GMINA WIŚLICA  
28-160 Wiślica, ul. Okopowa 8  
tel. 41 3792106 faks 413792128;  
email: [urząd@ug.wislica.pl](mailto:urząd@ug.wislica.pl), [www.ug.wislica.pl](http://www.ug.wislica.pl)

Numer sprawy: OR.271.14.2014.

Informuję, że do Zamawiającego wpłynęły pytania w sprawie postępowania o zamówienie publiczne Numer sprawy: Or. 271.14.2014. Nazwa zadania: Budowa przydomowych oczyszczalni ścieków na terenie Gminy Wiślica - etap IV oraz dostawa zestawu asenizacyjnego.

**Schemat technologiczny oczyszczalni Delfin Pro-6 Premium.**

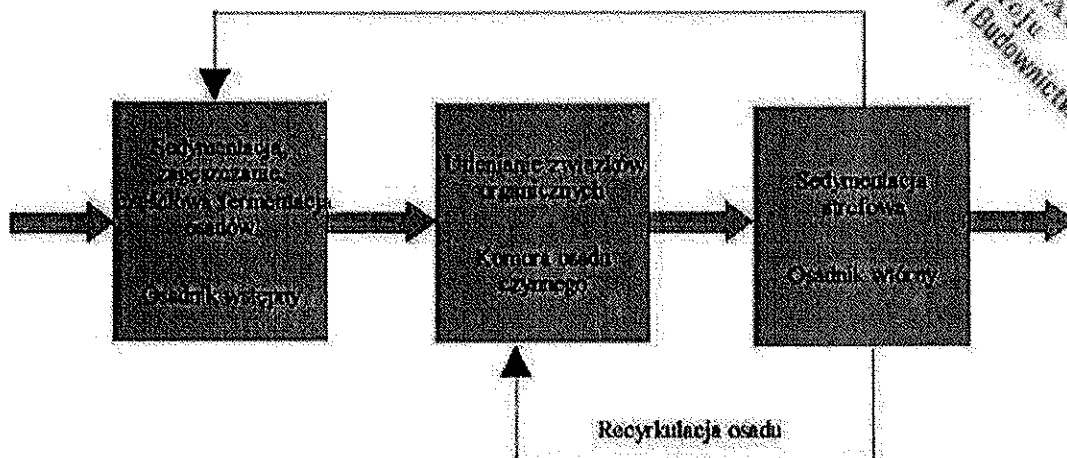
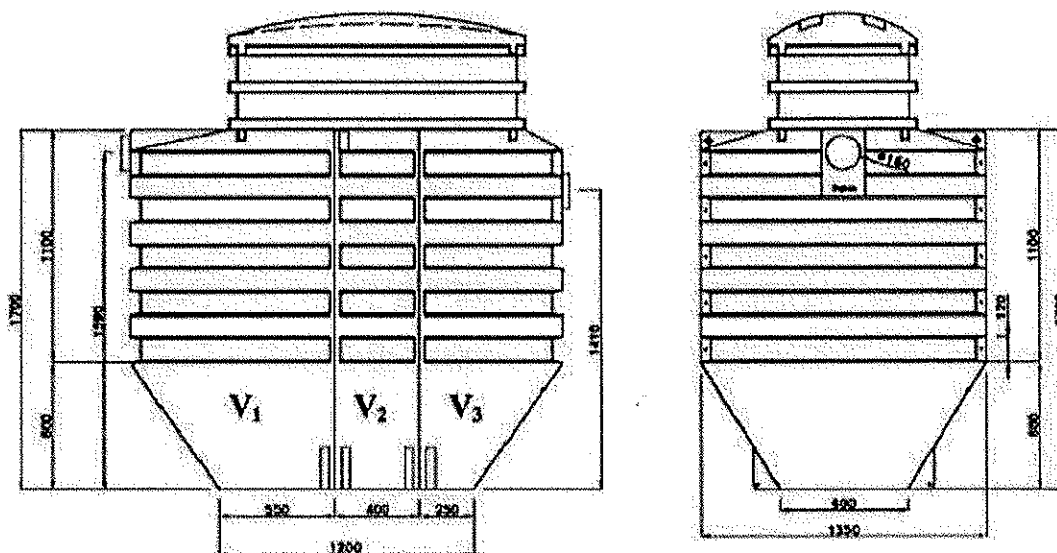
Tymczasem w całej dokumentacji przetargowej wskazuje się konkretny produkty konkretnego producenta tj. Delfin.

Takie określenie przedmiotu zamówienia może dać podstawy do podejrzeń, że Zamawiający już na tym etapie postępowania – przed otwarciem ofert i ich przeanalizowaniem, wie jakie urządzenia „wygrają” przetarg.

Nawet gdyby inny producent niż opisany w dokumentacji chciał zaoferować oczyszczalnię zgodnie z wymaganiami Zamawiającego musiałby wyprodukować identyczny produkt jak wspomniana firma, a to z kolei nie jest zgodne z prawem.

Zmiana winna być dokonana tak aby nie ograniczać w sposób nieuzasadnionych kręgu potencjalnych wykonawców. W tym celu należy zmodyfikować treść SIWZ, który winien zawierać wyłączny zapis:

**Ad.10.** Jak słusznie zauważa zadający pytanie (cytując orzecznictwo KIO w tym zakresie) Zamawiający dokonał opisu przedmiotu zamówienia zgodnie z art. 29 Ustawy PZP. Opis tej jest Zamawiającemu znany i w sposób oczywisty jawny, dlatego cytowanie go w całości przez zadającego pytanie jest bezprzedmiotowe. Jednocześnie informuję, że Zamawiającemu znanych jest co najmniej kilka urządzeń POŚ dostępnych na rynku polskim spełniających kryteria równoważności wynikające z opisu przedmiotu zamówienia. Zamawiający jednoznacznie odrzuca sformułowania zawarte w pytaniu, które odbiera jako próbę wywierania nieuprawnionej presji na zmianę zapisów SIWZ przez Zamawiającego oraz szafowanie zarzutami o niekonkurencyjność postępowania bez podania żadnych materialnych przesłanek.

Jeszcze raz informujemy, że jeżeli w opisie przedmiotu zamówienia lub załącznikach to jest: dokumentacji projektowej, specyfikacjach technicznych wykonania i odbioru, przedmiarach została wskazana nazwa producenta, znak towarowy, patent lub pochodzenie w stosunku do określonych materiałów, urządzeń itp. Zamawiający wymaga aby traktować takie wskazanie jako przykładowe i dopuszcza zastosowanie przy realizacji zamówienia materiałów, urządzeń równoważnych o parametrach co najmniej równych lub wyższych niż wskazane. Dopuszcza się rozwiązania równoważne opisywanym za pomocą norm, aprobat, specyfikacji technicznych lub systemów odniesienia o których mowa w art. 30 ust.1-3 ustawy pzp.
